Beteckning
3434-37193-2016

planläggningen och kommande provningar behöver Trafikverkets motiv för att bygga vägen norr/nordväst om Rimbo förtydligas.

Utsnitt ur Länsstyrelsens webbGIS. Röda markeringar fornlämningar registrerade i FMIS

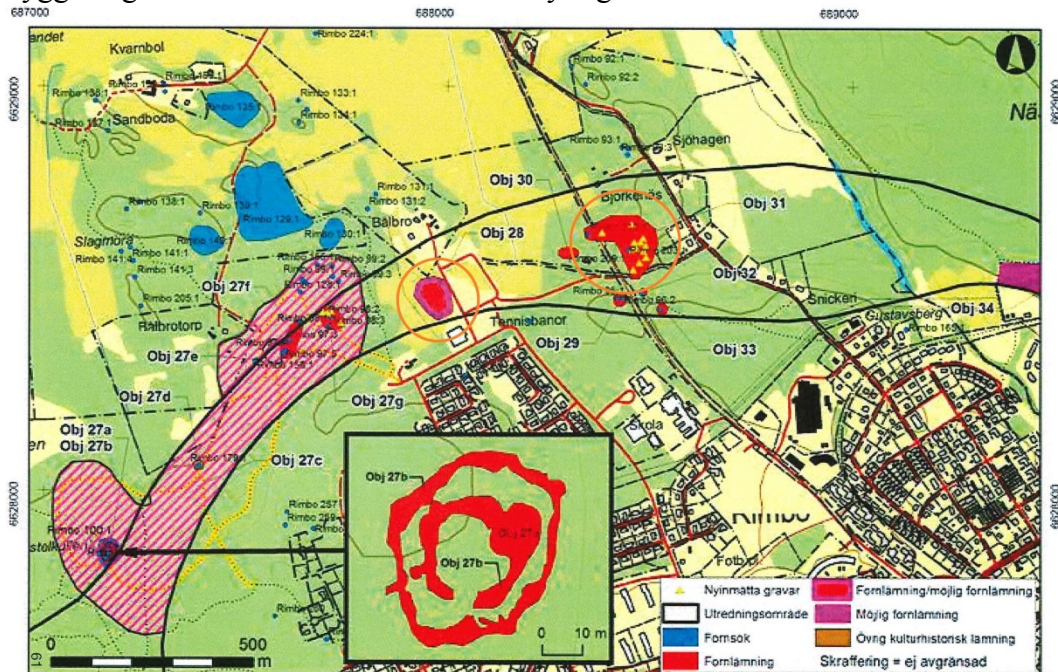
förenklingar vad gäller genomförandet, jämfört tidigare förslag på sträckning. Vägkorridorerna påverkar det sammanhängande området med fornlämningar nordväst om Rimbo och även ett av de gravfält och den bytomt/gårdstomt som påträffades vid den arkeologiska utredningen. Blå korridor skär igenom den centrala delen av området och har därför en mycket negativ påverkan på kulturmiljön. Röd korridor går i de mer perifera delarna av området. I områden där det, som i det här fallet, finns många fornlämningar som är registrerade i samband med Riksantikvarieämbetets fornminnesinventeringar är det vanligt att finns ytterligare ett stort antal fornlämningar, som inte har upptäckts. Detta gäller framför allt fornlämningar, som inte är synliga ovan jord. Ytterligare fornlämningar kommer med stor sannolikhet att påträffas i de nya förslagen till sträckningar om en arkeologisk utredning görs.

Av kulturmiljölagen följer att fornlämningar endast får tas bort om dessa medför hinder eller olägenhet som inte står i rimligt förhållande till fornlämningens betydelse (2 kap 12 §). I bedömningen beaktar vi både fornlämningens värde, betydelsen av att åtgärden genomförs och huruvida det finns alternativa lokaliseringar för att uppnå samma syfte. På nuvarande underlag kan Länsstyrelsen inte bedöma huruvida byggande av en väg inom föreslagna korridorer är möjlig, med hänsyn till kulturmiljölagen. Inför den fortsatta
